**Oggetto: [ID\_VIP: 8609] Procedura di Valutazione di Impatto Ambientale ai sensi dell'art .23 del D.Lgs 152/2006 relativa al progetto di un impianto eolico, denominato "Piani San Pietro", costituito da n. 16 aerogeneratori di potenza unitaria pari a 6 MW, per una potenza complessiva dell' impianto di 96 MW, da realizzarsi nei Comuni di Bisaccia e Calitri (AV).**

**Proponente: AREN Electric Power S.p.A.**

**Controdeduzioni alle osservazioni presentate dal Comune di Calitri.**

*Posizione della WTG 08 rispetto all'area SIC Bosco di Zampaglione (Calitri) IT8040005 con aree forestali (conifere)*

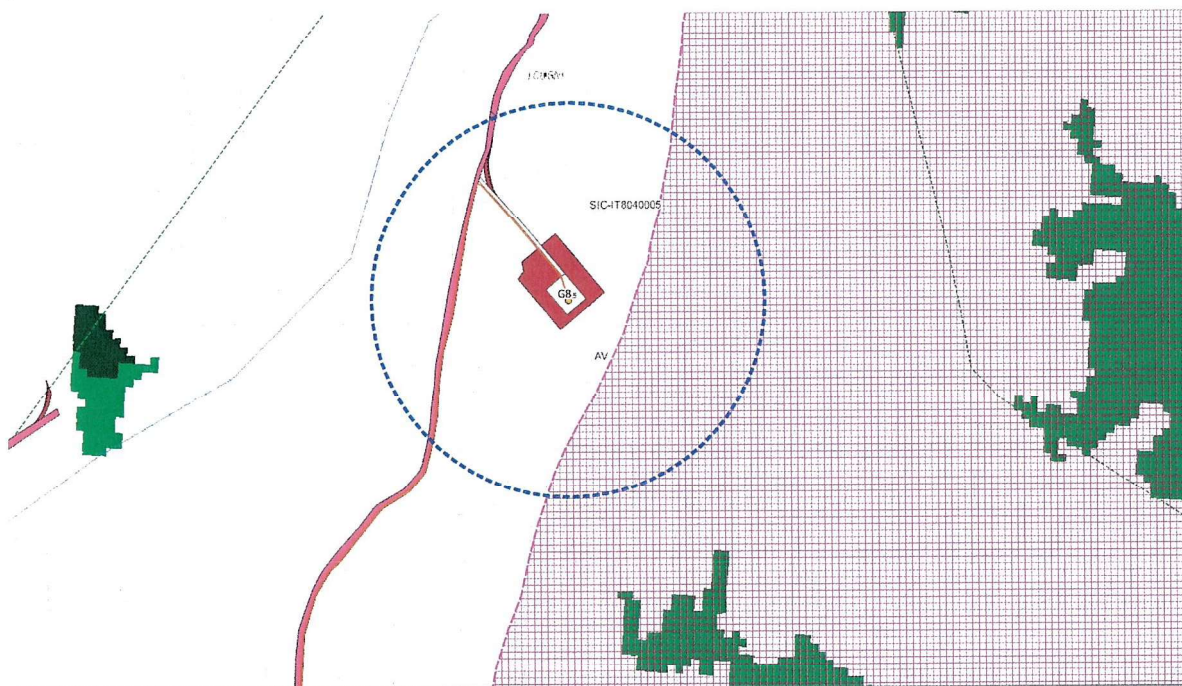
Secondo le osservazioni (punto 3.3.) l'aerogeneratore G8 sarebbe limitrofo all'area SIC Bosco di Zampaglione. In particolare, la turbina disterebbe dal confine più vicino dell'area solo 113 m, distanza reputata insufficiente in quanto inferiore a quella prevista in caso di distacco accidentale di alcune parti rotanti.

In primo luogo, si deve segnalare che l'aerogeneratore G8 non interferisce con l'area SIC essendo stato posizionato ben al di fuori dei relativi confini, proprio in osservanza agli strumenti di tutela e ai buffer da essi individuati.

in caso di (improbabilissima) accidentale rottura delle parti rotanti, l'area di gittata del WTG 08, pari a circa 250 m, non interferirebbe comunque con aree di particolare valore botanico-vegetazionale, naturali e seminaturali per la flora e fauna selvatiche quali le zone boschive.

Tale verifica è stata condotta, non solo da rilievo diretto in sito, ma anche sulla base dell'analisi del consumo del suolo con diffusione delle superfici a "Coniferous Forest" (fonte ISPRA – stralcio di seguito riportato).

*Analisi di intervisibilità dell'impianto in progetto dell'area prossima all'Abbazia di S.Maria in Elce*

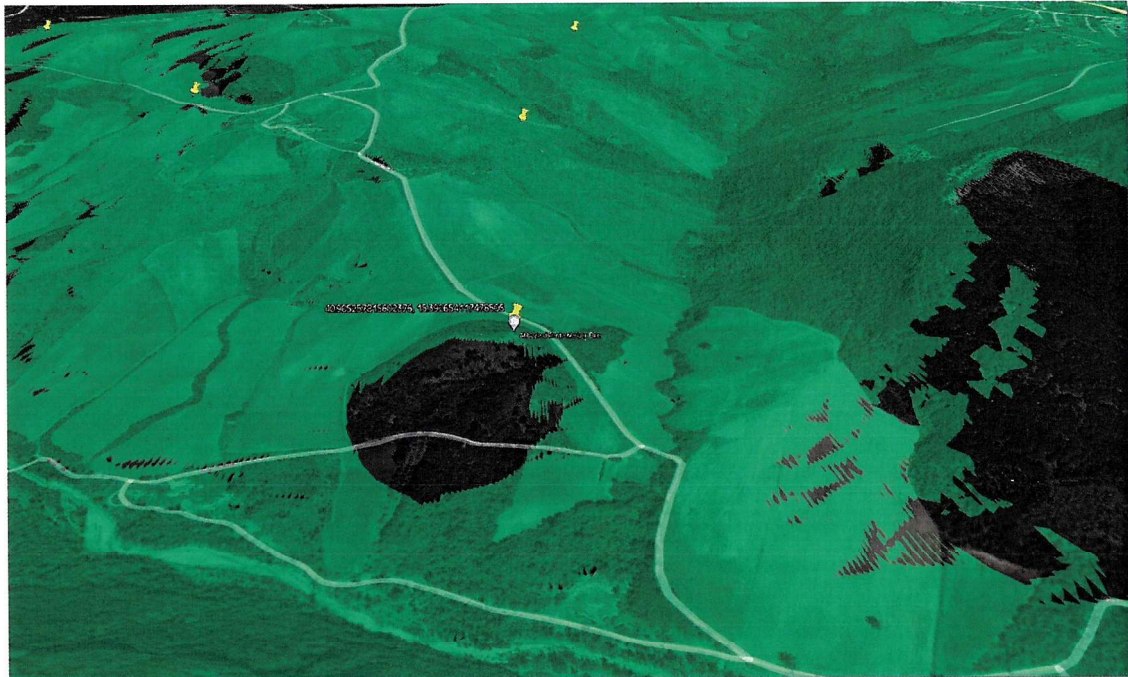
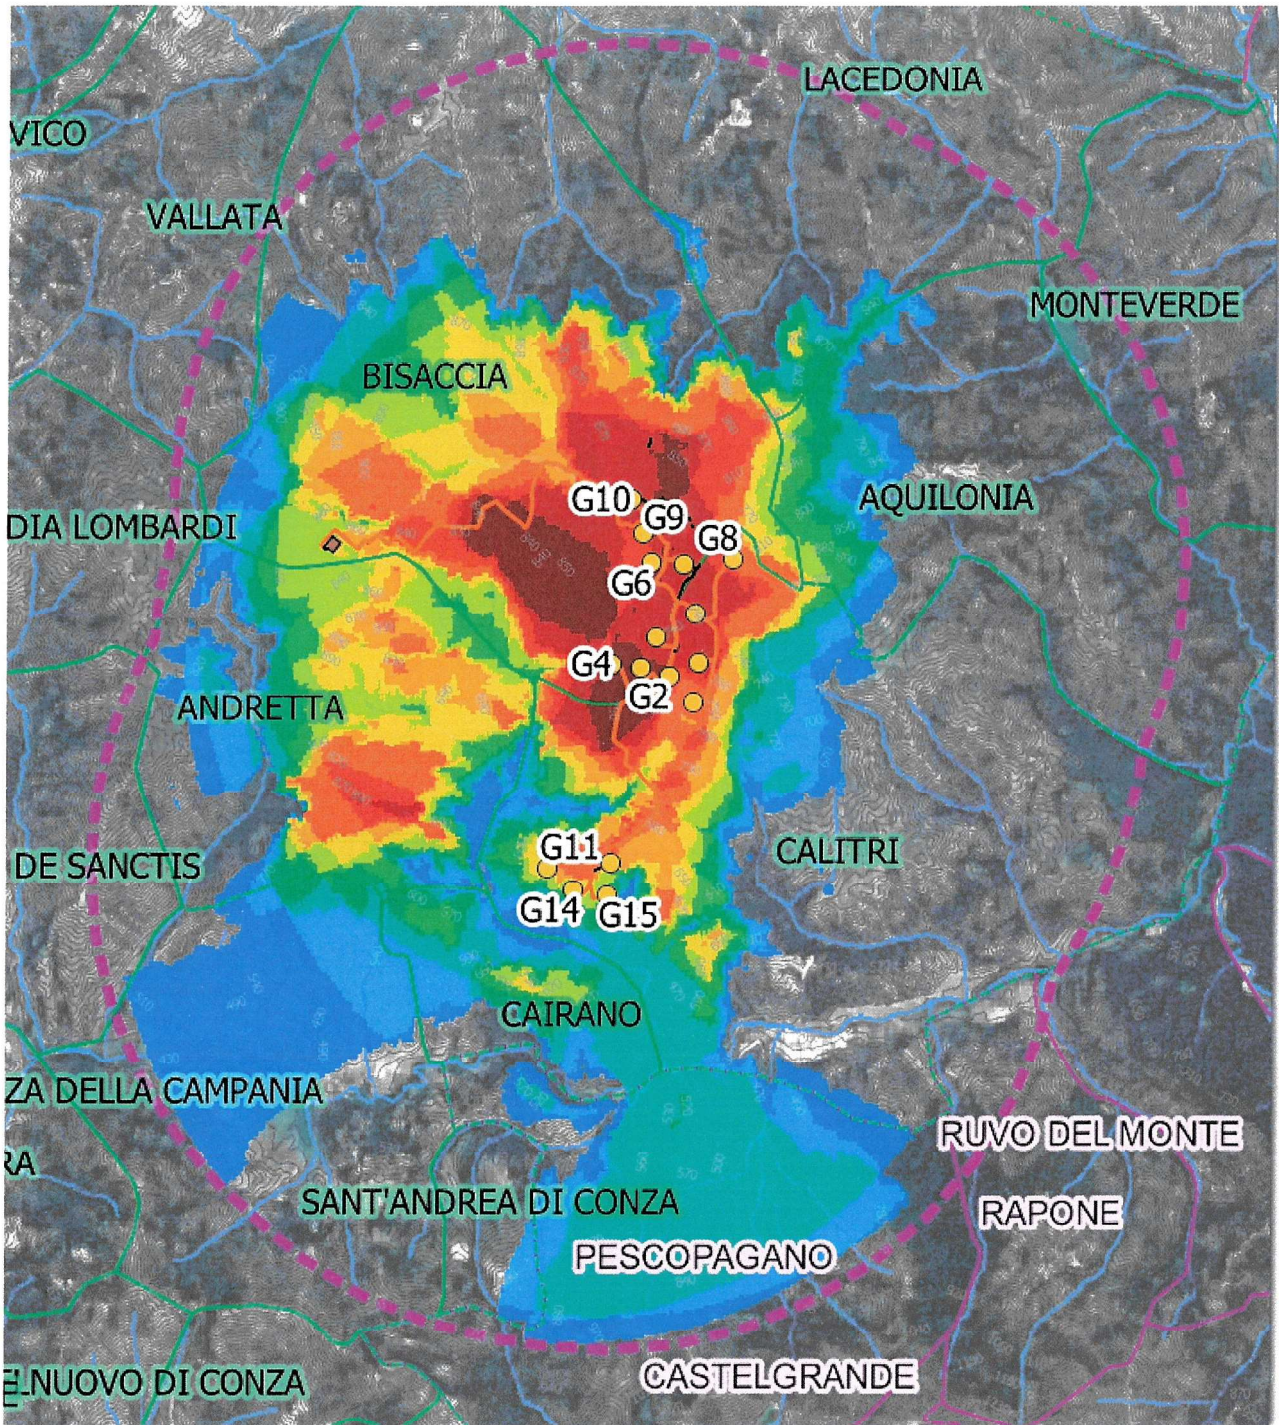
Per quanto riguarda l’interferenza tra l’impianto e i resti dell’Abbazia di S. Maria in Elce posta a circa 800 m dal più vicino aerogeneratore, si deve innanzitutto segnalare che il manufatto *non* è un bene tutelato e non compare tra i beni censiti dal MIBAC, come si può verificare dal database disponibile al link <http://vincolinrete.beniculturali.it/VincoliInRete/vir/bene/ricercabeni>.

Inoltre, l’analisi di intervisibilità mostra un contenuto impatto visivo sullo specifico punto di osservazione, anche in ragione della morfologia del paesaggio, articolato in alternanze di crinali e vallecole che riducono parzialmente le visuali.

A livello paesaggistico e di intervisibilità generale (considerando almeno un buffer di 9 km), l’effetto visivo dell’impianto risulta concentrato principalmente nella porzione settentrionale: a Sud del centro di Bisaccia e a Nord di quello di Calitri; non risulta invece impattante dal punto di vista della visibilità dal Comune di Lacedonia, in considerazione della distanza del comune dall’impianto stesso. La visibilità risulta poi limitata ad Ovest ed Est: rispettivamente nelle direzioni di Aquilonia e Morra de Sanctis; dal Comune di Andretta l’intervisibilità potenziale dell’impianto è, dal punto di vista visivo, mitigata dalla considerevole distanza del comune dal sito nel quale sono posizionati gli aerogeneratori, come meglio specificato nell’elaborato *CLTDT\_GENR02100\_00\_Relazione Paesaggistica.pdf* inviato in fase di presentazione del progetto. Infine, la visibilità a sud dell’impianto è fortemente limitata: come si evince dallo stralcio della carta di intervisibilità dell’impianto qui di seguito riportata, la visibilità dal Comune di Cairano, dal Comune di Conza della Campania e dal Comune di Sant’Andrea di Conza è trascurabile.
